BG Höhenweg in Manzen - 2. Bauabschnitt
Ausführungsplanung
Lageplan Leitungsplanung

Datum	Name	Koordinatensystem: GK Zone 3	Plan - Nr. 6.1.1
Gezeichnet	28.04.2026	T. Bauer	Höhensystem: NN	Göppingen, den 28.04.2026
Geprüft	28.04.2026	T. Bauer	M 1:250	<i>A. Christ</i>

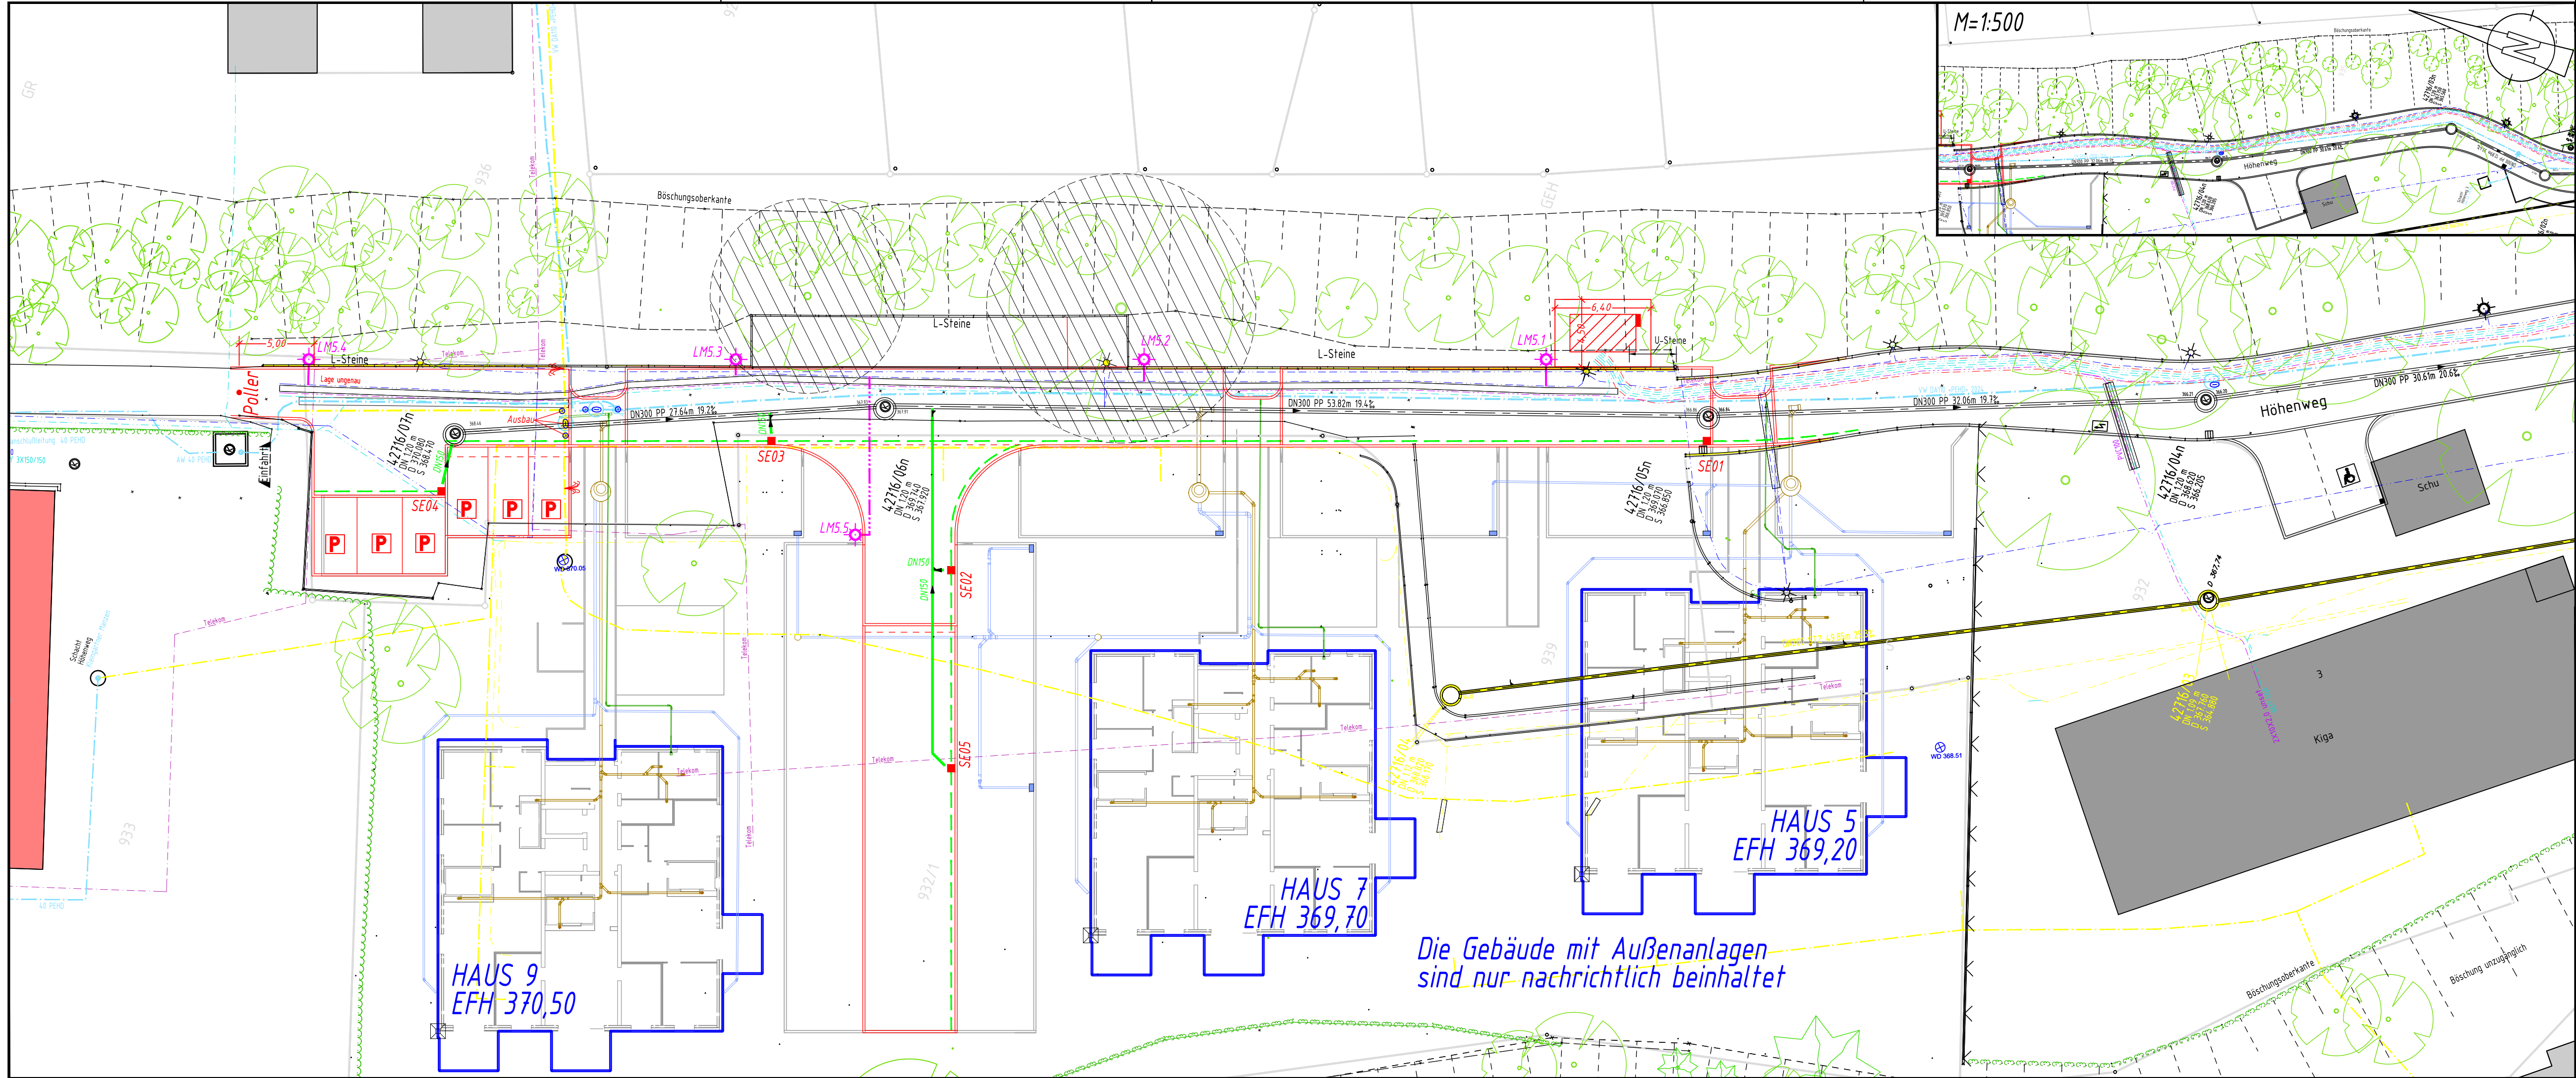
A	08.06.2026	Bauer/Bauer	Entfall von WL-Schieber und WL-Hydrant
